[ID\_VIP: 8944] **PROVINCIA DI SASSARI (comuni di Mores, Ittireddu, Nughedu San Niccolò, Bonorva e Torralba) – Progetto di un impianto eolico, della potenza di 124 MW, costituito da 20 aerogeneratori ed opere di connessione alla RTN. Da realizzarsi in località "SA COSTA" - Progetto di fattibilità tecnico economica e Progetto Esecutivo.**

Proponente: VEN.SAR. S.r.l.

Parere tecnico istruttorio della Soprintendenza speciale per il PNRR.

**PANORAMICA 01:**

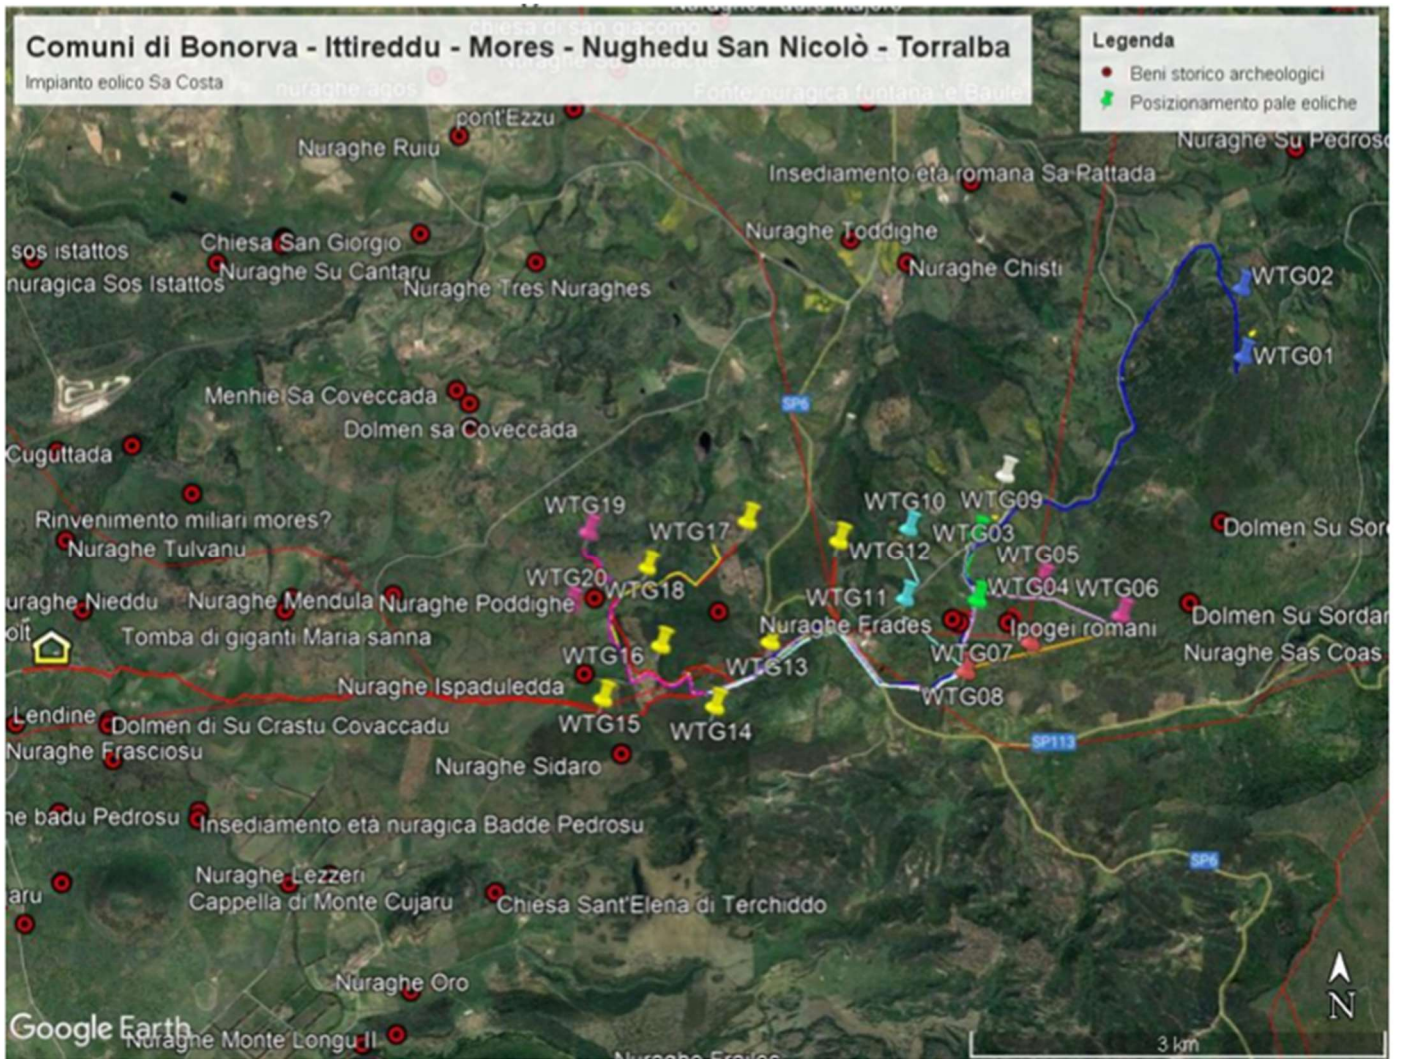
(da *Fotosimulazioni*, elaborato n. V-R 11.1, *Panoramica 01*, dalla quale emerge come la collocazione degli aerogeneratori prescelta dal Proponente si pone – anche a lunga distanza, pari a 6,5 km – come in primo piano rispetto all'intorno, caratterizzato per la presenza di un innumerevole numero di beni culturali archeologici, alternandone il naturale contesto di giacenza come fin qui pervenuto)

Estratto da Google earth: evidenza dei beni storico archeologici nei pressi dell'area di intervento

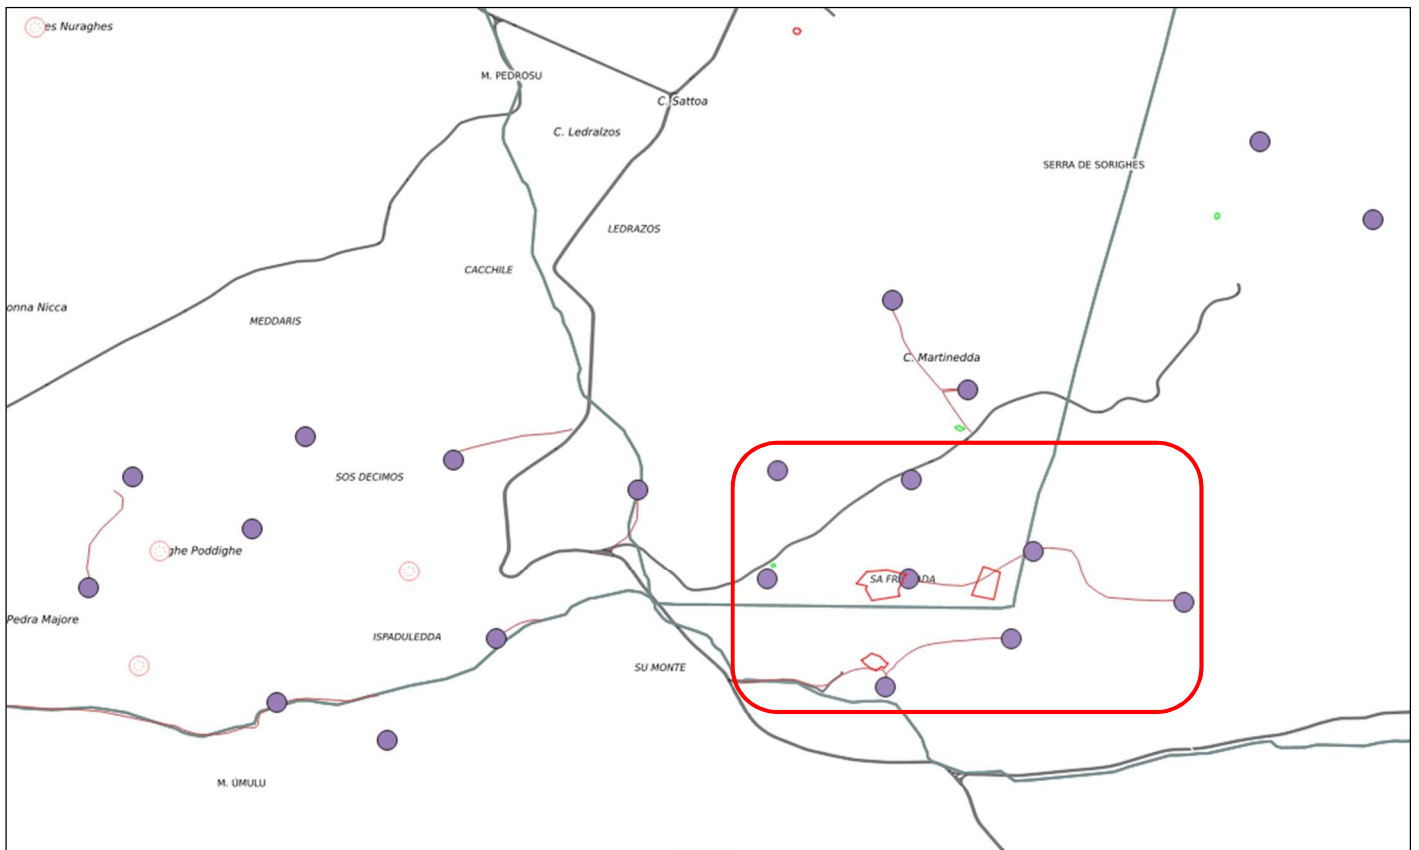
(da elaborazione DATI GIS della *Carta archeologica generale*, elaborato n. V-T 14.1a, da cui emerge che i beni culturali archeologici di cui al Nuraghe Frades – vincolato direttamente con il D.C.R. del 17/04/2013 – e gli Ipogei romani in loc. Sa Fraigada – vincolati direttamente con il D.C.R. dell’11/12/2012 –, entrambi evidenziati nel riquadro ROSSO e da areali con linea ROSSA SOTTILE, sarebbero o direttamente interessati o circondati dalla immediata presenza dei nuovi aerogeneratori – evidenziati con punti VIOLA - denominati WTG03, WTG04, WTG05, WTG06, WTG07, WTG08, WTG11 e WTG12, tutti alti 200 m, alternandone irreversibilmente il relativo contesto di giacenza)

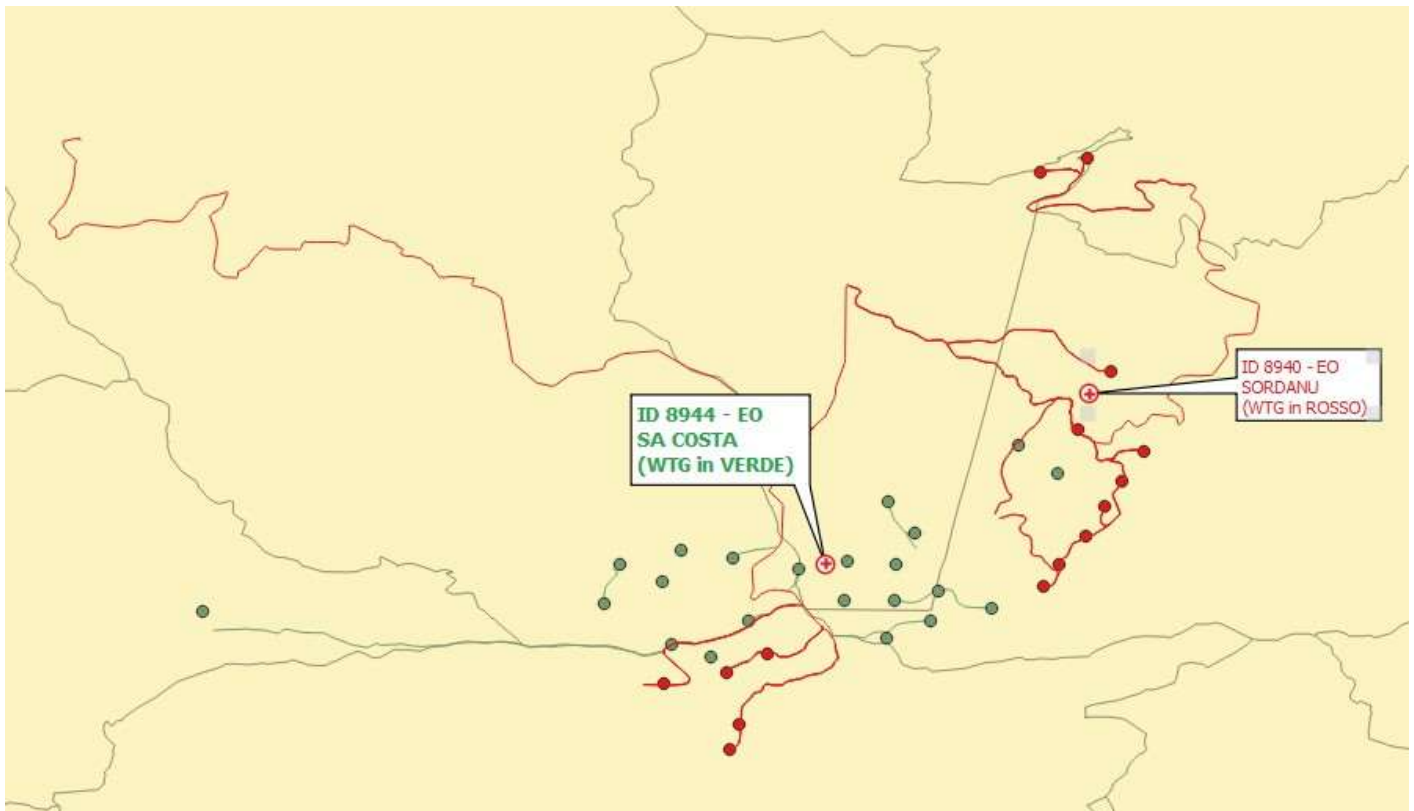
**CONSIDERATO** che rispetto agli impatti cumulativi generati dal progetto di cui trattasi (v. SIA – Relazione Generale, paragrafo 6.6, alla sola p. 182, ove si escludono completamente; il parere endoprocedimentale della Soprintendenza Archeologia, belle arti e paesaggio per le province di Sassari e Nuoro dell’11/09/2023 – paragrafo B.2.1.b - Allegato n. 1) si deve rilevare che il progetto in esame si colloca in una areale sardo entro il quale si sono sommate nel corso degli ultimi tempi una pluralità di proposte di nuovi impianti eolici industriali (la cui analisi cumulativa non è stata qui valutata dal Proponente), tanto da pervenire, qualora fossero tutti realizzati, ad una saturazione dell’area vasta interessata,

ancora caratterizzata per la sua naturale configurazione nel senso descritto dalla Soprintendenza Archeologia, belle arti e paesaggio per le province di Sassari e Nuoro nel parere endoprocedimentale dell'11/09/2023, attuando, pertanto, la sostituzione di tale paesaggio, ricco di testimonianze archeologiche ed architettoniche, come anche oggetto di tutela da parte del Piano paesaggistico regionale, con un paesaggio tipicamente industriale:

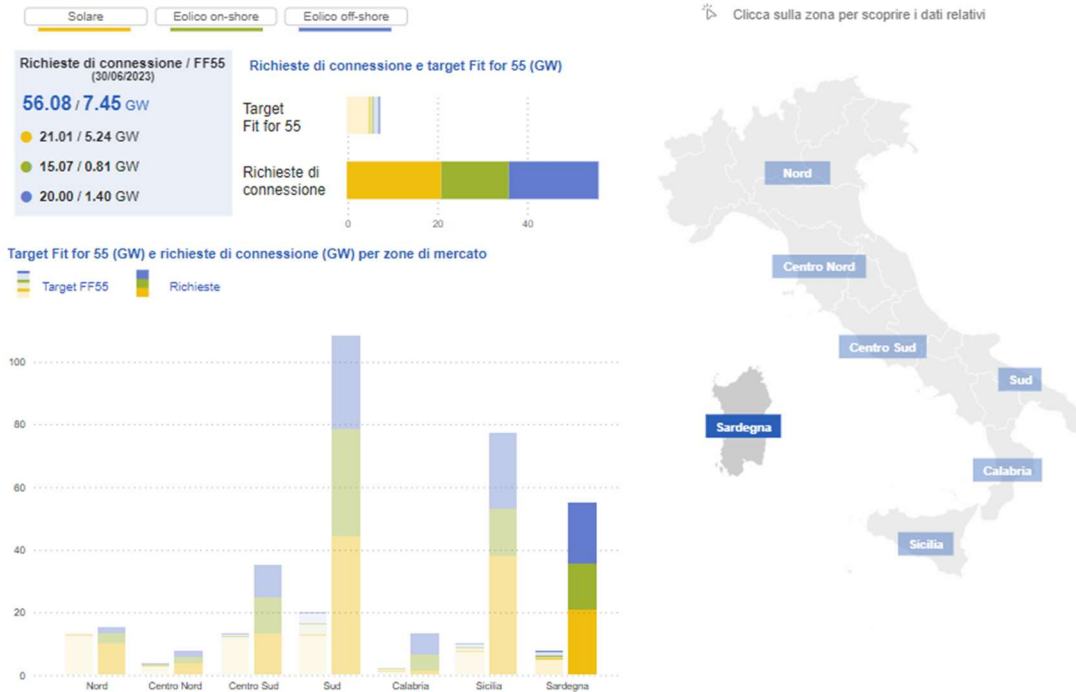
**CONSIDERATO** che la realizzazione dell’impianto industriale eolico in esame costituirebbe per il Ministero dell’ambiente e della sicurezza energetica – Dipartimento Energia – Direzione generale Competitività ed efficienza energetica – Divisione III – Energie rinnovabili l’automatica classificazione di tutte le aree naturali ed agricole circostanti i singoli aerogeneratori, per 500 m, quali “aree idonee” *ex lege* per l’installazione di impianti a fonti rinnovabili, tanto da costituire per lo stesso Ministero la legittimazione per la trasformazione/distruzione del medesimo paesaggio naturale/agricolo tramite la sua trasformazione totale in un paesaggio industriale, nel quale i valori di eguale tutela del Paesaggio di cui all’art. 9 della Costituzione non avrebbero più alcun tipo di riconoscimento, risultando remissivi rispetto alla tutela dell’ambiente, benché il fattore ambientale del patrimonio culturale e del paesaggio ne sia comunque riconosciuto quale parte ai sensi dell’art. 5, comma 1, lett. c), del D.Lgs. n. 152 del 2006.
